VO/22/19623/61

**Gegenstand: BP 217-III Rennplatz Nord/Östlich Roter-Brach-Weg  
- Kenntnisnahme der Überarbeitung des Siegerentwurfes -**

## Bebauungsplan Nr. 217 - III Rennplatz Nord / Östl. Roter-Brach-Weg

### Überarbeitung Siegerentwurf Auer+Weber Grünflächenplan

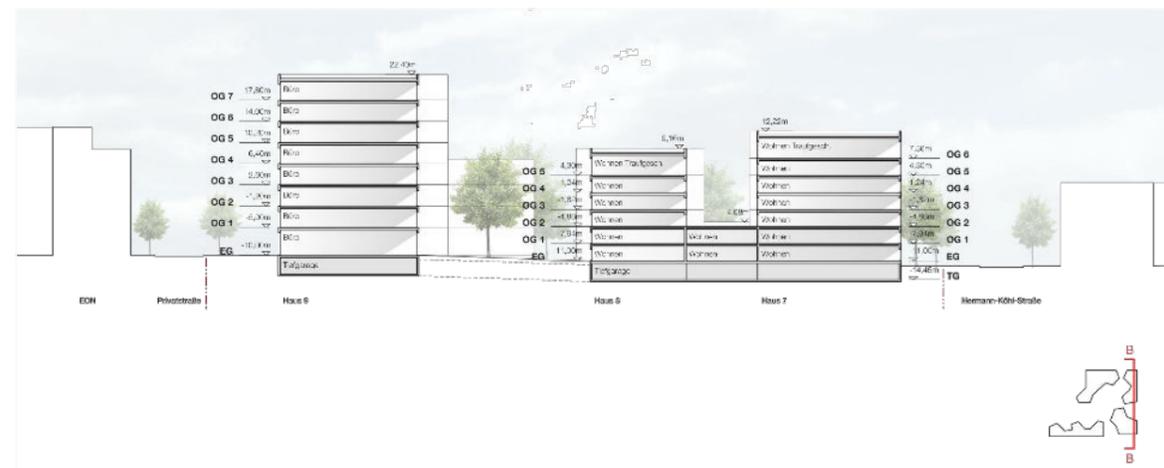
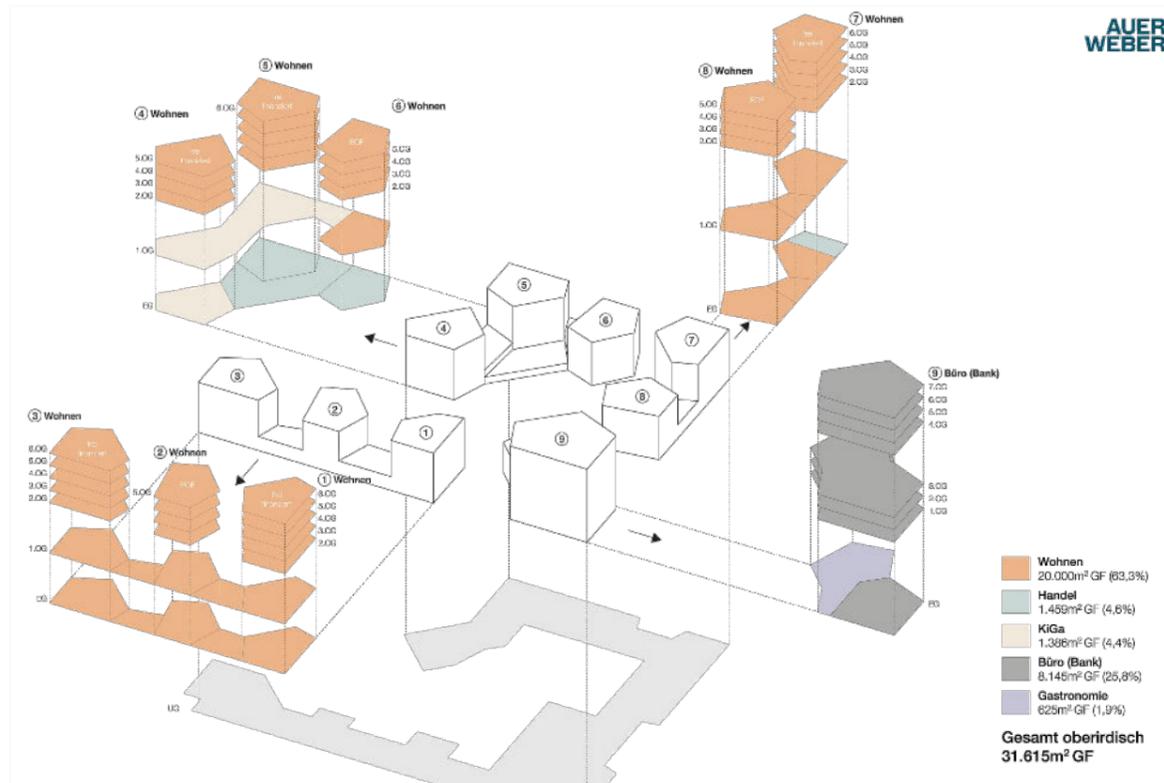
- Der Nachweis einer für Klima-, Erholungs- und Nachhaltigkeitszwecke nutzbaren öffentlichen Grünfläche von mind. 5.000 qm muss erbracht werden. An die öffentliche Grünfläche sollen im Westen unmittelbar Flächen anschließen, welche aufgrund ihrer Lage in der Seveso-III-Richtlinie für eine Aufenthaltsnutzung in jeder Form ausgeschlossen sind.

- Die 5.000 qm öffentliche Grünfläche muss zusammenhängend nachgewiesen werden und darf weder unter- noch überbaut sein.
- Der nordwestliche Baukörper entfällt.

- Eine hohe Bedeutung hat der Erhalt möglichst vieler ökologisch wertvoller sowie erhaltungsfähiger Bestandsbäume. Dies ist zugleich die Vorgabe zur Überarbeitung.

- Flächen, die in der Seveso-III-Zone liegen, dürfen und können durchwegt werden, jedoch keine Möglichkeit des Aufenthalts bieten.
- Durch den Wegfall des nordwestlichen Baukörpers muss der Kindergarten als Folge verlegt werden, beispielsweise in den Sockel der Häuser 5, 6 und 7. Der Freibereich des Kindergartens kann dabei auch auf der Dachgartenfläche nachgewiesen werden.

- Der bisher bestehende Höhenversatz in Form einer Stützmauer im Norden des Grundstücks sollte entfallen und der Baumbestand gleichzeitig erhalten werden.

- Der Tiefgaragen-Loop ist aufgrund der damit verbundenen großflächigen Unterbauung von den Grünflächen nicht erwünscht. Rampen bzw. Öffnungen der TG-Zu- und Ausfahrten sollen außerhalb der Seveso-III-Zone liegen.

Die wesentliche Entwurfsveränderung (siehe auch Anlagen) besteht im Wegfall des Gebäudekörpers im Nordwesten des Planareals, welche durch das Preisgericht am 12.01.2022 angeregt wurde. Der Flächenentfall wird durch punktuelle Erhöhung einiger Baukörper teilweise ausgeglichen. Dies betrifft die bisher eingeschossigen Sockel, die durchgängig auf 2 Geschosse erhöht wurden und nun mehr als Zwischengebäude ausgebildet werden sollen. Zudem wurden alle Gebäude, die bisher unter 7 Geschossen lagen, um 1 Geschoss erhöht. Daraus ergibt sich eine Geschossfläche von 31.600 m<sup>2</sup>, was ca. 3.000 m<sup>2</sup> weniger sind als im Entwurf vom 12.01.2022.

Der ehemalige Tiefgaragenloop wurde im Westen unterbrochen, sodass nun die 5.000 m<sup>2</sup> große öffentliche Grünfläche vollständig ohne Unter- und Überbauung nachgewiesen werden kann. Es gibt drei Tiefgaragenzufahrten. Die westlichste TG-Zufahrt soll über eine neue Anbindung an der Wernerwerkstraße angefahren werden und noch in das Haus 3 integriert und somit aus dem Seveso-III-Bereich herausgenommen werden. Lediglich eine Durchwegung ist vorgesehen, was jedoch zulässig ist, sofern der Öffentlichkeit dort keine Möglichkeit zum Verweilen geschaffen wird.

Die in der Planung dargestellten zu erhaltenden Bestandsbäume (gelb, grün, blau) sollen gutachterlich auf deren Erhaltungsfähigkeit geprüft werden.

Der barrierefreie Zugang in das Quartier von allen Seiten wird durch eine Böschung im Norden zwischen Haus 6 und Haus 7 zum Ausgleich des Höhenversatzes gelöst. Einzelne Rampen/Treppen erschließen hierzu das Quartier im Nordosten. Lediglich für den Bestandsbaum im Nordwesten ist ein erhöhtes Baumquartier notwendig, wenn dieser erhalten werden kann. Dies ist in der weiteren Planung zu berücksichtigen. Die bisher an der

Überarbeitung Siegerentwurf - Auer+Weber  
Nutzungsverteilung, Modellfoto, Schnitte

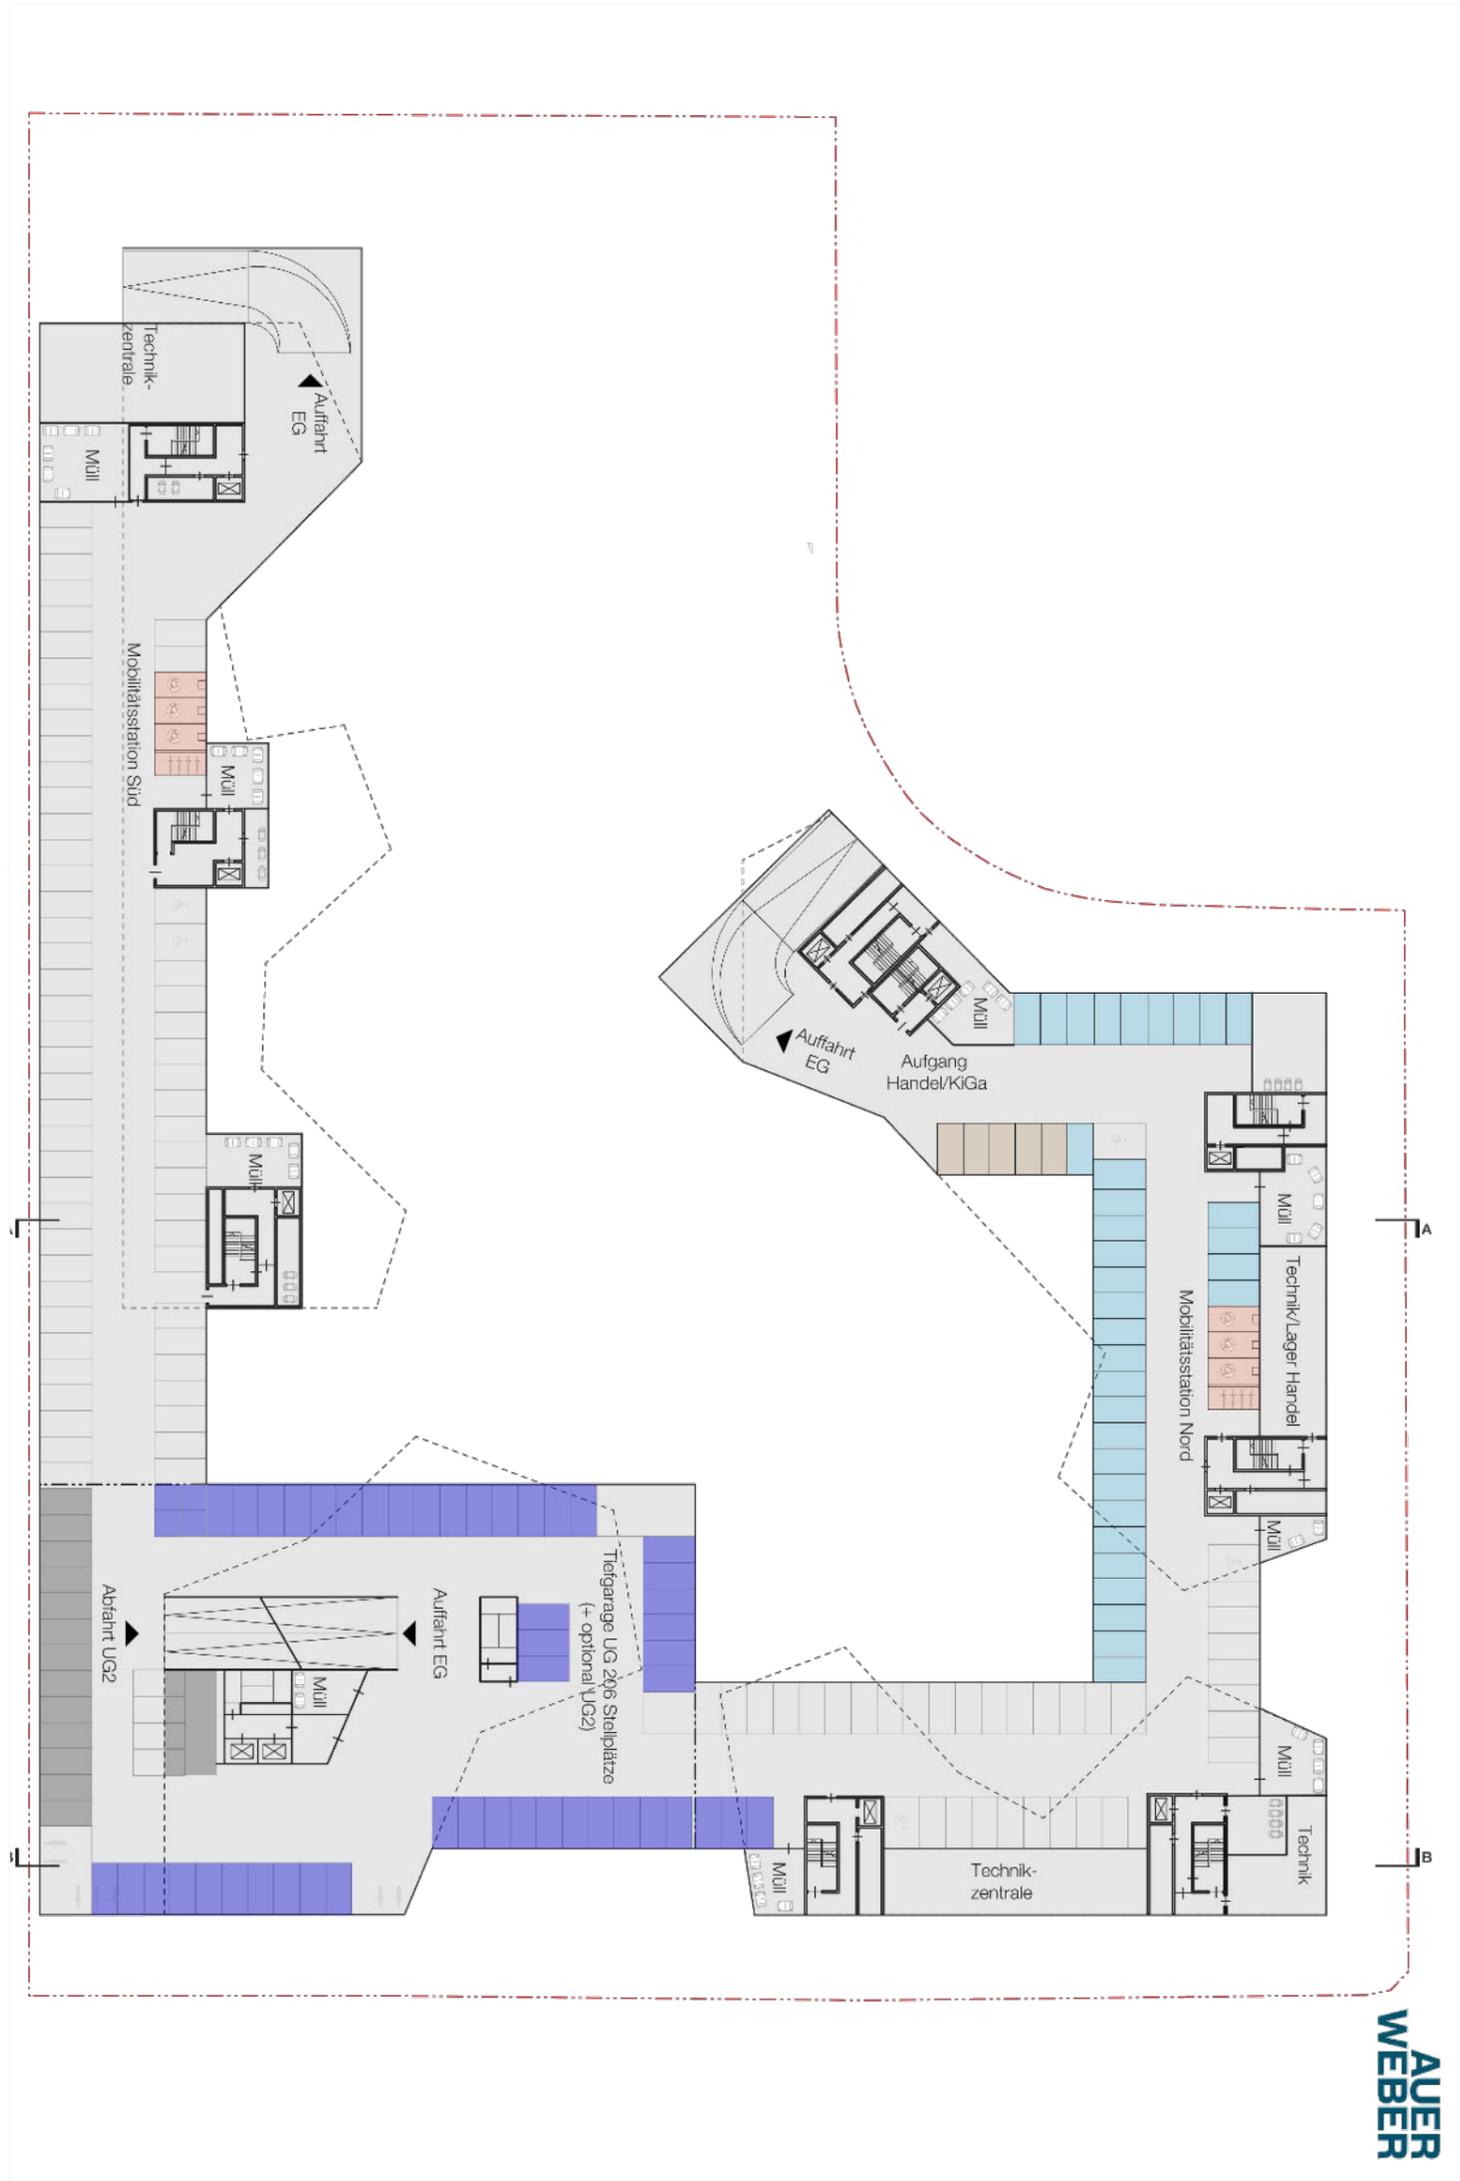
- Die Höhenentwicklung der bestehenden Gebäude kann städtebaulich verträglich – insbesondere in den südlichen Baukörpern – angepasst werden.
- Die Höhenstaffelung soll beibehalten werden.

Die gesamte über- und unterbaute Fläche verringerte sich um 3.400 m<sup>2</sup> auf nunmehr 9.200 m<sup>2</sup> bei einer Grundstücksgröße von ca. 20.000 m<sup>2</sup>. Das Bankgebäude (Haus 9), welches nach wie vor an der Lilienthalstraße als Abschluss der hochwertigen Gewerbezeile verortet wurde, bleibt mit insgesamt 8 Geschossen der höchste Baukörper.

Die Kita wurde aufgrund des Wegfalls des nordwestlichen Gebäudekörpers nun in den überarbeiteten nordwestlichen Baukörper (Haus 4-6) verlegt und befindet sich dort im Erdgeschoss und 1. Obergeschoss. Insgesamt steht ihr eine Freifläche von ca. 920 m<sup>2</sup> zur Verfügung, wovon ca. 550 m<sup>2</sup> im ebenerdigen Hofbereich und etwa 370 m<sup>2</sup> auf dem Dach des 1. Obergeschosses untergebracht sind.

Die gemeinschaftlich genutzten Dachterrassen auf den zweigeschossigen Zwischengebäuden sind durch die angrenzenden Punktgebäude zugänglich.
